Änderungsmitteilung Nr. **125**

Betreff : Zylinderkopfzentrierstift

Fahrzeugtyp : **348 - Mondial t - 512 TR**

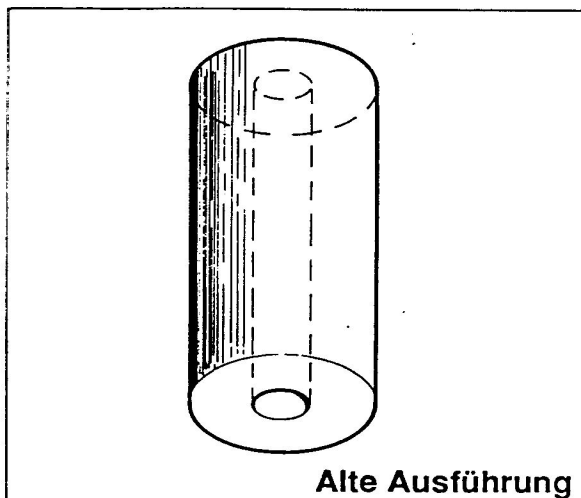
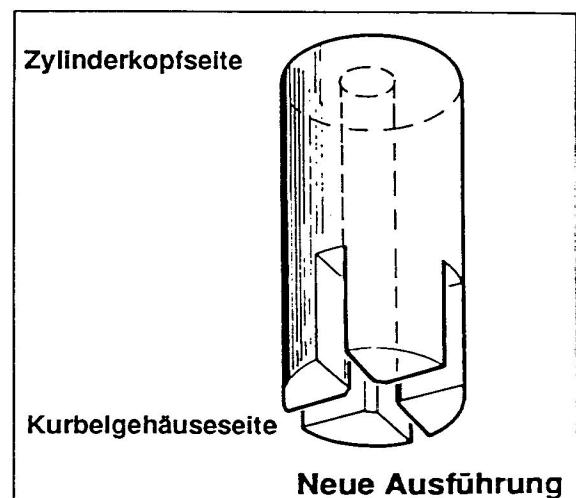
Beschreibung : Bei den Motoren obiger Fahrzeuge ist mit dem Einbau der neuen Zentrierstifte Kurbelgehäuse/Zylinderköpfe mit Öldurchgangsbohrung, kurbelgehäuseseitig mit einem Kreuzprofil versehen, begonnen worden.

Grund : Das Kreuzprofil vermeiden die eventuelle Verstopfung der Bohrung bei Verunreinigungen im Öl.

P.S. Bei der Überholung von Motoren mit einer Gestellnummer unter den aufgeführten wird empfohlen, die Zentrierstifte durch die neuen Stifte zu ersetzen. **Wenn der Stift eingesetzt wird, ist darauf zu achten, daß das Kreuzprofil sich kurbelgehäuseseitig befindet.** Nach Besichtigung durch unseren beauftragten Techniker sind Ihre Lagerbestände zu verschrotten
